改善箇所説明図

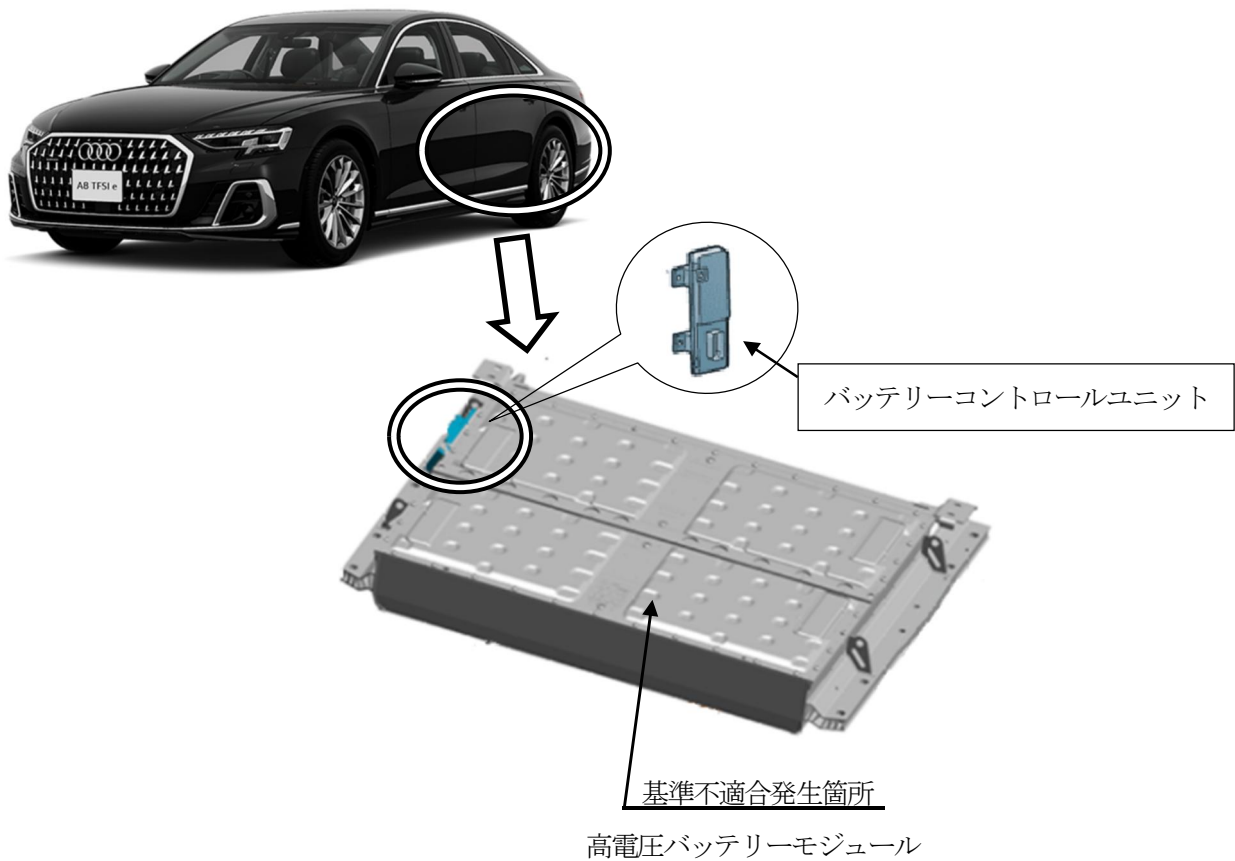
注： は、プログラムを更新する部品を示す。

高電圧バッテリーモジュールにおいて、製造工程が不適切なため、使用過程で重要な技術パラメータに偏差が生じることがある。そのため、高電圧バッテリーの充電時に当該モジュールが過熱し、最悪の場合、火災に至るおそれがある。

全車両、バッテリーコントロールユニットを、車両自己診断機能を備えた対策プログラムに書き換える。なお、当該対策プログラムにより高電圧バッテリーモジュールの異常が確認された場合は、高電圧バッテリーの点検を行い、必要に応じてバッテリーモジュールを良品と交換する。
